1.1 CONCEPTO TÉCNICO No. CT:	**6727**
1.2 ÁREA:	Técnica y de Gestión
1.3 COORDINACIÓN:	Investigación y Desarrollo
1.4 REFERENCIA CRUZADA RADICADO FOPAE:	2012ER20958
1.5 RESPUESTA OFICIAL No.	RO-60678

2.1 SOLICITANTE:	CURADURÍA URBANA No. 5
2.2 PROYECTO:	Kr 5 No. 57 - 25
2.3 LOCALIDAD:	2. CHAPINERO
2.4 UPZ:	90. PARDO RUBIO
2.5 BARRIO O SECTOR CATASTRAL:	Bosque Calderón
2.6 DIRECCIÓN:	Carrera 5 No. 57 - 25
2.7 CHIP:	AAA0090DMTO
2.8 MANZANA CATASTRAL:	09
2.9 PREDIO CATASTRAL:	14
2.10 ÁREA (Ha):	0.028(*)
2.11 FECHA DE VISITA:	Diciembre 14 de 2012

Figura 1. Localización general del proyecto ubicado de la Carrera 5 No. 57 - 25, en el Plano Normativo de Amenaza por Remoción en Masa del POT (Decreto 190 de 2004), el cual se encuentra en *Amenaza Media*.

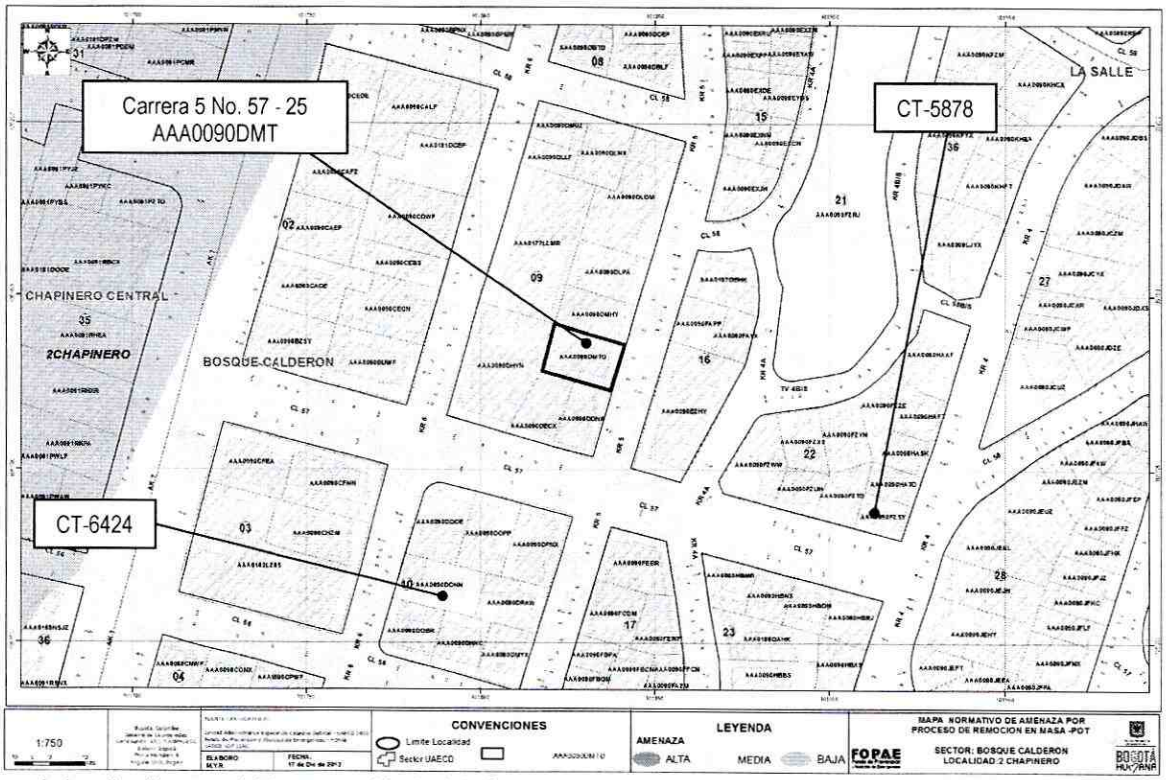
Conforme con el plano normativo de "Amenaza por Remoción en Masa" del Plan de Ordenamiento Territorial de Bogotá–POT, el sector del proyecto ubicado en la Carrera 5 No. 57 - 25, de la Localidad de Chapinero, se encuentra en una zona de *Amenaza Media* por procesos de remoción en masa (Figura 1).

Fotografía No. 1. Predio localizado en la Cra 5 No. 57 - 25.

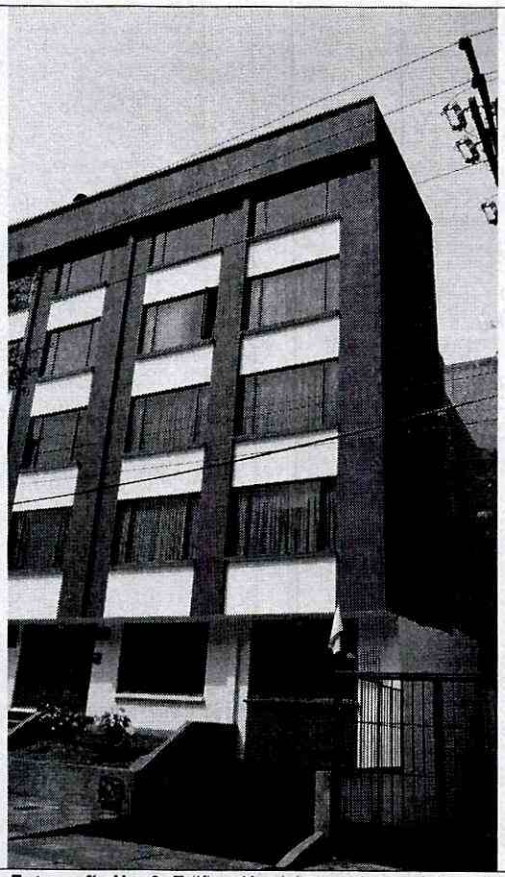
Con base en la inspección visual se pudo establecer que el predio en mención no presenta evidencias de afectación por procesos de remoción en masa, ni de carácter local, ni de carácter general en la ladera o zonas aledañas al predio evaluado. Sin embargo, considerando la presencia de depósitos coluviales en el área por intervenir, donde se proyectan excavaciones que podrían desconfinar el terreno si no se interviene apropiadamente, se recomienda que se adelanten los estudios geotécnicos pertinentes, que permitan garantizar en todo momento taludes de excavación estables y obras de contención seguras y confiables, ofreciendo no solo condiciones de estabilidad para el proyecto sino también para las edificaciones e infraestructuras aledañas.
